改善箇所説明図③

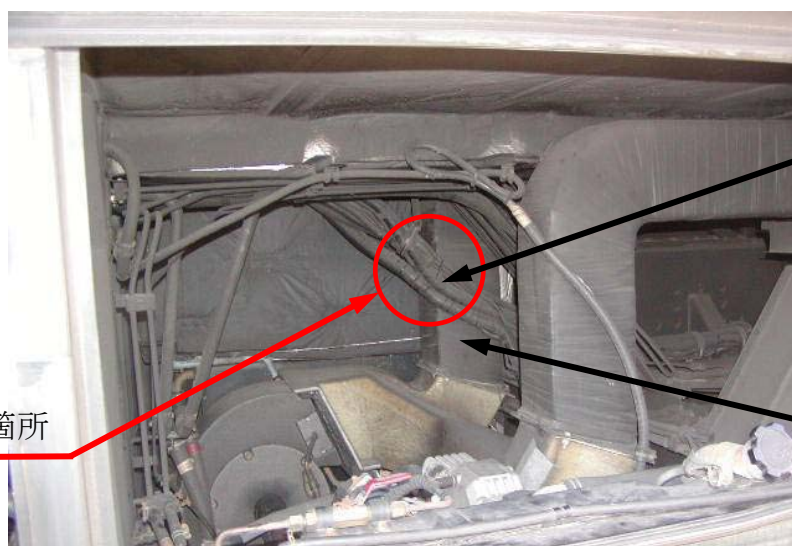
基準不適合発生箇所

空調用原動機室のボディ用電気配線の取り回しが不適切なため、当該電気配線が空調用ダクトと接触しているものがある。そのため、そのまま使用を続けると、走行時の振動等により当該配線が損傷し、最悪の場合、短絡するおそれがある。

改善の内容

全車両、当該電気配線の取り回しを変更するとともに、保護材を装着する。また、当該電気配線に損傷がある場合は補修する。

注：□ は、保護材装着部品を示す。

識別：保護材表面に、白色ペイントを塗布する。
